监 理 通 知 单

工程名称：无锡隆达金属材料有限公司屋顶 4.4MW 分布式光伏发电项目

编号：ZHSUP-WXLD-SN04

事由：关于组件安装施工事宜

附图:

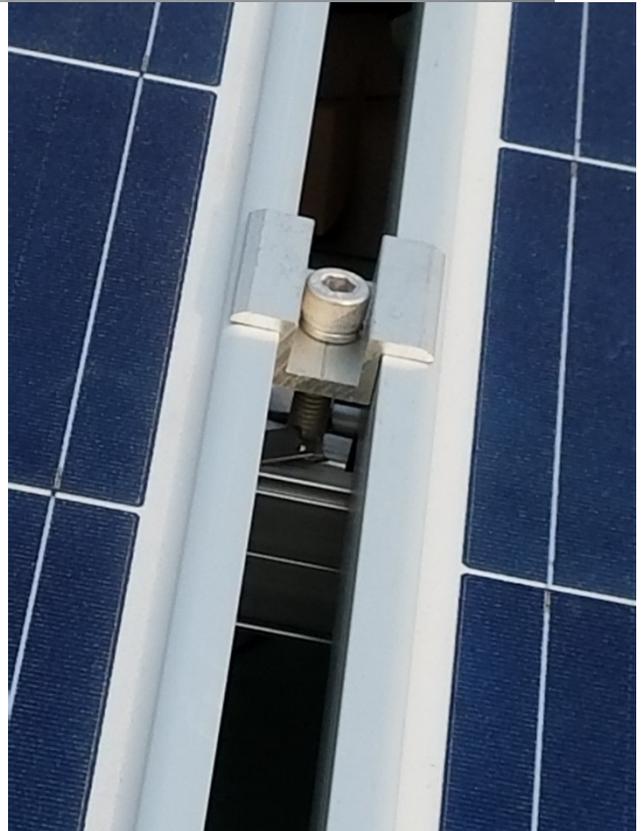
- 1、组件搬运放置期间造成组件背板严重划伤。
- 2、组件安装过程中存在违规按压、踩踏现象。
- 3、组件接地专用连接片未有效连接。
- 4、光伏方阵组件固定中压、边压未可靠固定。
- 5、施工材料等杂物放置于组件表面。

请于两日内填报回复单，不回复视为拒不整改，造成一切后果施工方自负
